Rhein-Sieg-Abfallwirtschaftsgesellschaft mbH

Baubungsplan Nr. 16.7 Hennef 8Sieg) – Happerschoß Süd;
Beteiligung der Behörden und sonstiger Träger öffentlicher Belange gemäß § 4 Abs. 13a
A. Abs. 1 Nr. 1 i.V.m. § 4 Abs. 2 Baugesetzbuch (BauGB)

Wendeanlagen für Müllsammelfahrzeuge (Dreiachser)

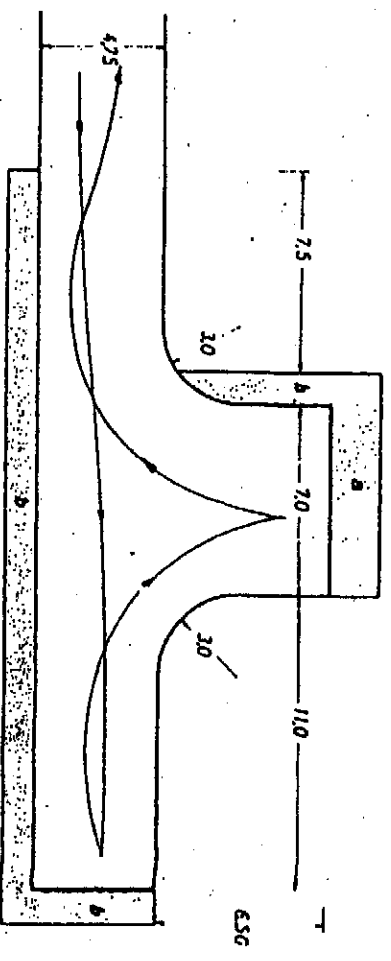
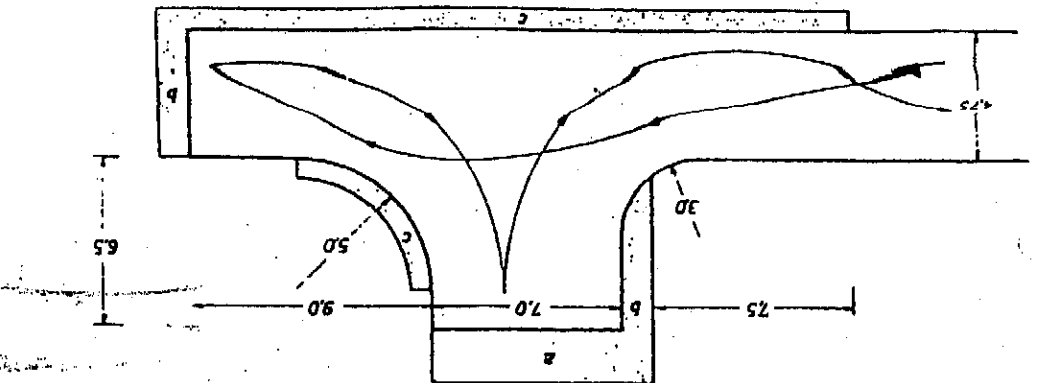
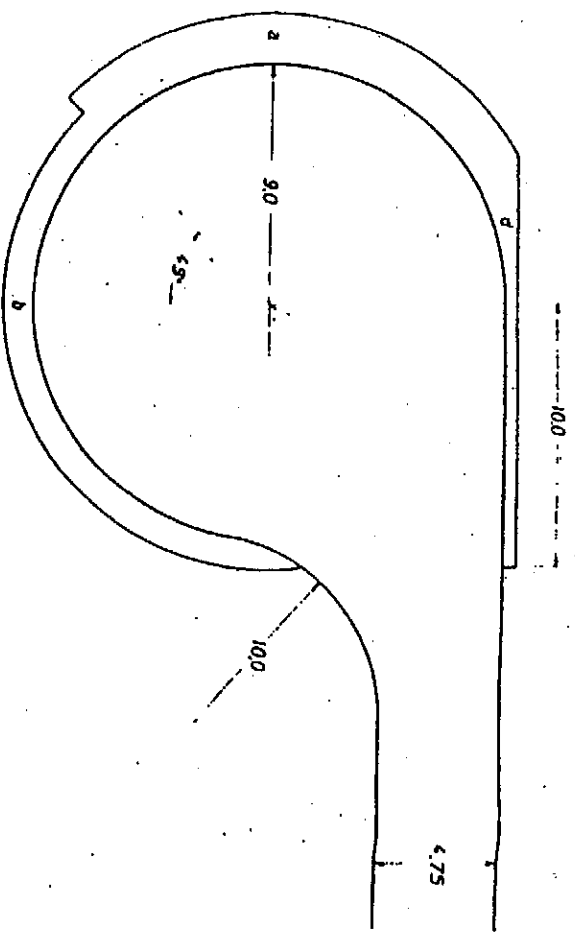
Des weiteren können drei Wendehämmer Ihrer Auswahl für Dreiachser-Müllgroßraum-
fahrzeuge benutzt werden (siehe Beiblatt).

Wendehämmer sind so anzulegen und zu bemessen, daß nur ein ein- oder zweimaliges Zurückstoßen erforderlich ist. Bei den Abmessungen sind die notwendigen Freiflächen für die Fahrzeug-Überhänge zu berücksichtigen.

a = 2,0 m (Fahrzeugheck)

b = 1,2 m (Fahrzeugfront)

c = 0,8 m (vorn links/rechts)

d = 0,4 m (seitlich links/rechts)
